第 11 回 「国際交流拠点・品川」における 高輪築堤等の価値・あり方に関する有識者検討会議

「国際交流拠点・品川」における高輪築堤等の価値・あり方に関する有識者検討会議（第10回）

開催記録

【検討平面図】

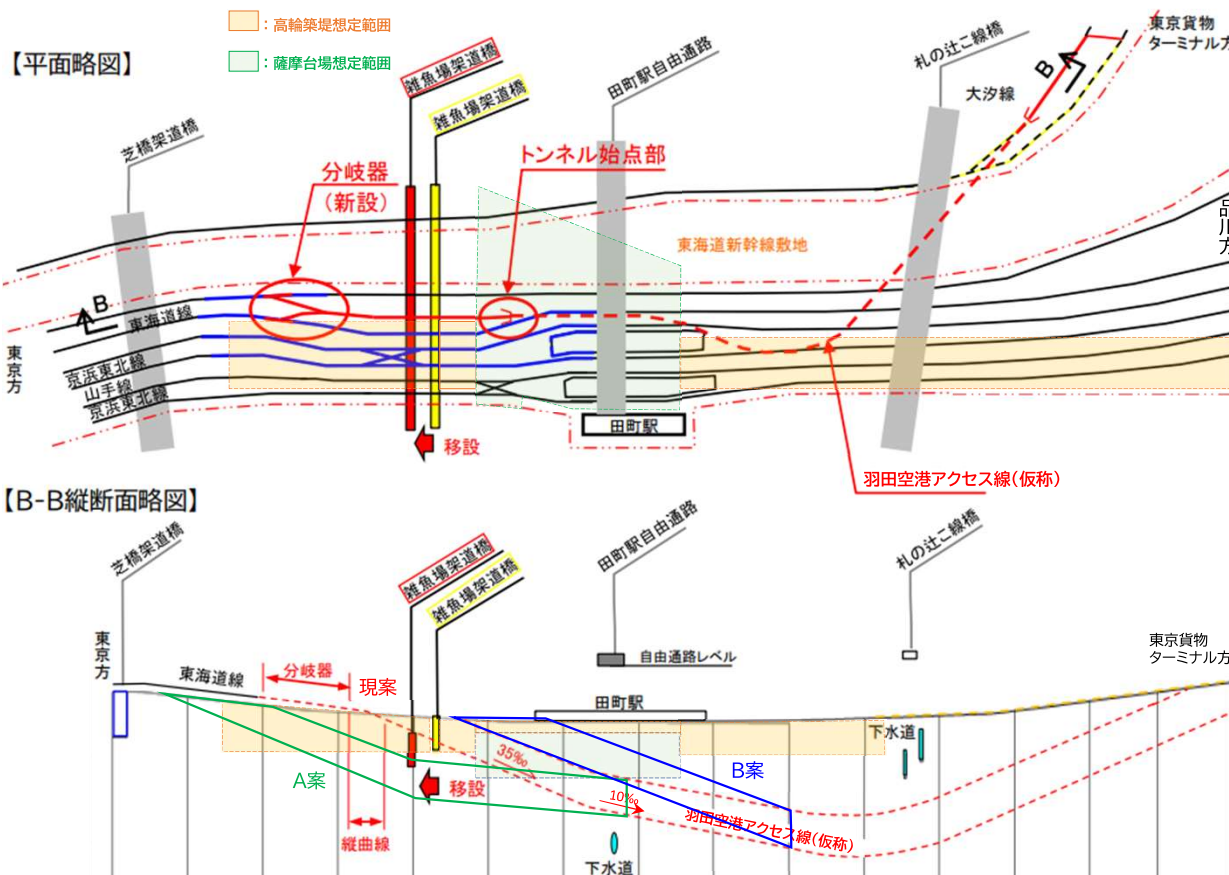
【検討②】:地下に潜り込む位置を変更し、遺構を全て現地保存できないか

- A案は新たな用地買収が必要となること、B案は田町駅の移設が必要となることから等から、計画としては成立が困難
- 計画が成立しても、アクセス線の構造物が、平面的に遺構と同一であることから、地下に潜り込む位置を変更しても、遺構を全て現地保存することは現実的ではない

図-a(雑魚場架道橋部)

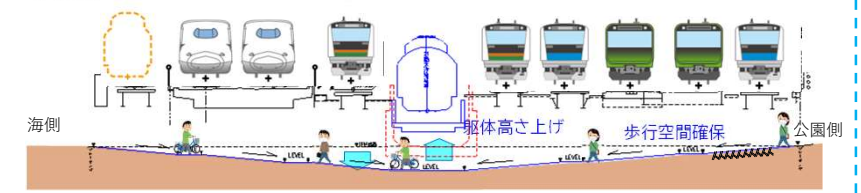
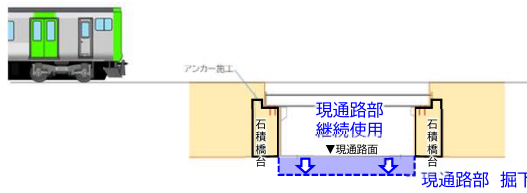
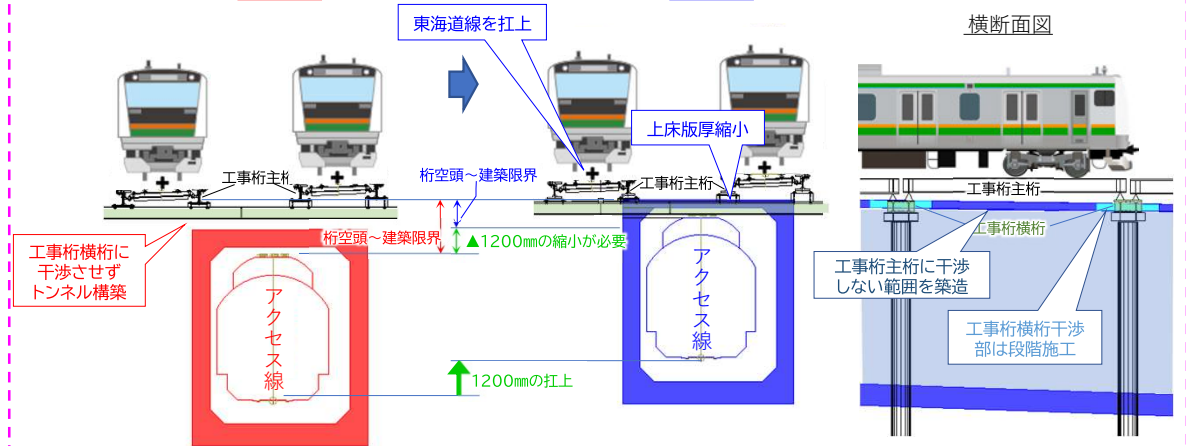
3. 検討案

- ①勾配の開始位置を終点方へ移動させる
- ②トンネル始点部で仮設物(工事桁)と干渉する(図-b)
- ③設計・施工を工夫

- 高輪築堤とアクセス線が支障する範囲が減少(詳細後述)
- 架道橋の新設を不要とし、築堤との支障を回避
- 第5橋梁橋台は廃止せず継続使用となる

□**現計画** 新架道橋構築後、現架道橋は埋戻し、廃止

■**変更計画** アクセス線の扛上と現架道橋の掘下げで歩行空間確保

変更計画

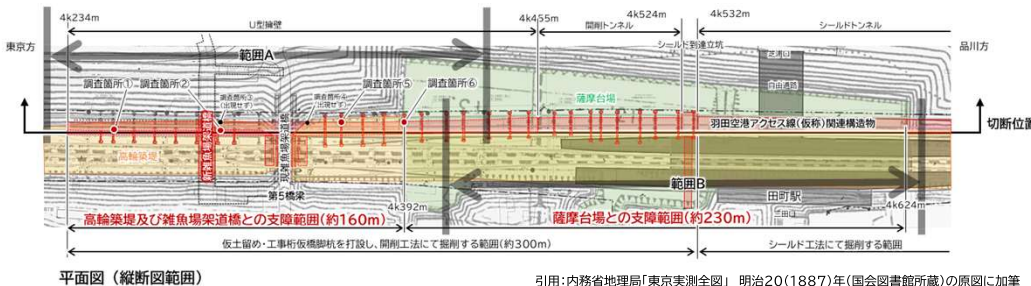
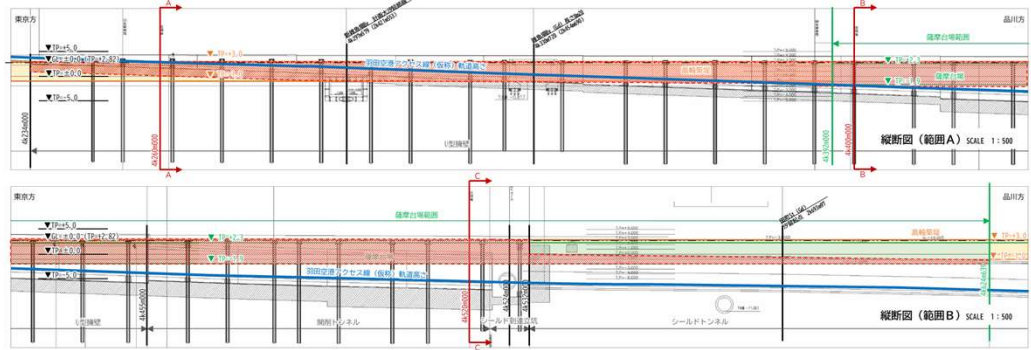
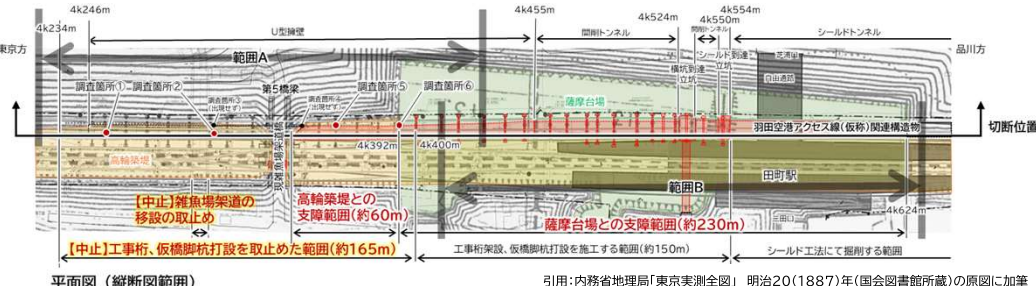
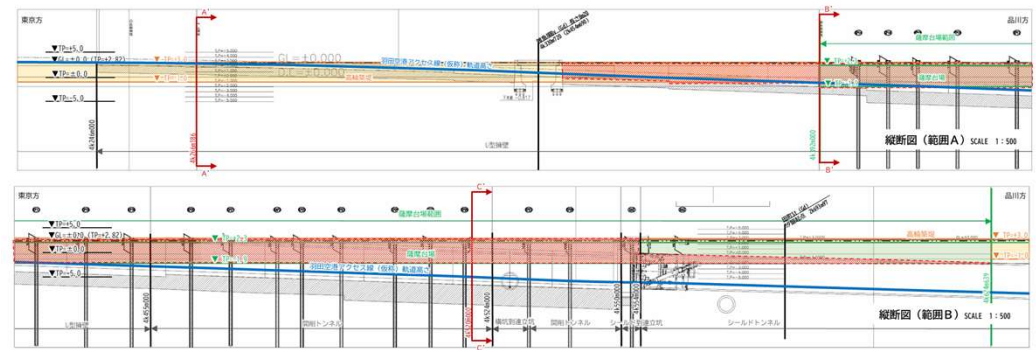
- ・2023年8月：羽田空港アクセス線(仮称)整備事業の概要、試掘調査の結果の報告
→比較的良好に遺構が残っており、今後は地歴調査を行い、試掘の必要性判断や保護措置の検討を進めていく
→接続形式について、トンネルだけでなく、高架橋にできないのか
- ・2023年9月：羽田空港アクセス線(仮称)の接続形式の検討経緯の報告
→接続する場所が他にないことは理解できた
→雑魚場架道橋や薩摩台場の価値は気にしていきたいと思うので、引き続き調査をお願いしたい
- ・2023年10月：第5橋梁(雑魚場架道橋)、薩摩台場の文献調査結果の報告
→文化財調査の対象としては高輪築堤と第5橋梁、薩摩台場の3つ
→雑魚場架道橋は石積みが残っているので、まずは測量をして観察をすることからスタート
- ・2023年11月：第5橋梁(雑魚場架道橋)、薩摩台場での試掘の詳細調査の概要の報告
→薩摩台場は何もわかっていない状況のため、調査し、速やかに検討を進めたい
- ・2024年1月：第5橋梁(雑魚場架道橋)、薩摩台場での試掘の詳細調査の結果の報告
→試掘調査の結果、薩摩台場の遺構が良好に残っていると判断できる
→薩摩台場は国指定遺跡の品川台場と関連する遺跡と考えている。現地保存が可能か検討し、難しい場合は影響を低減する方法を検討頂くことになる
→第5橋梁は立面図を見ると明らかに石の積み方が異なっており、判断できないが、遺構が残っている印象
→第5橋梁は、明治期に作られたインフラが形を変えながらアップデートされており、今回も新たに保存されながら機能を維持できれば非常にいい

高輪築堤、第5橋梁橋台、薩摩台場への影響軽減検討を実施(2023年8月~2024年1月)
羽田空港アクセス線(仮称)の縦断線形及び工事桁仮橋脚杭設計及び施工方法の見直しを行った

○工事計画の変更点

- ・羽田空港アクセス線の縦断線形変更範囲 : 約470m
- ・東海道上下線の縦断線形変更範囲 : 約390m
- ・工事桁、仮橋脚杭打設を取止めた範囲 : 約165m
- ・工事桁仮橋脚数 : 31橋脚 ➡ 18橋脚 (▲13橋脚削減)
- ・高輪築堤への支障延長を低減:約160m ➡ 約60m
➡ ▲約100m削減し、遺構への支障量を削減(現在、詳細検討中)
- ・雑魚場架道橋は新設を取止め、一部改修の上第5橋梁橋台を継続使用する
- ・薩摩台場は、地下へのアプローチ区間であり、影響回避することは困難
- ・工事着手時期を2023年2月➡2024年3月に変更し、調査及び検討期間を確保
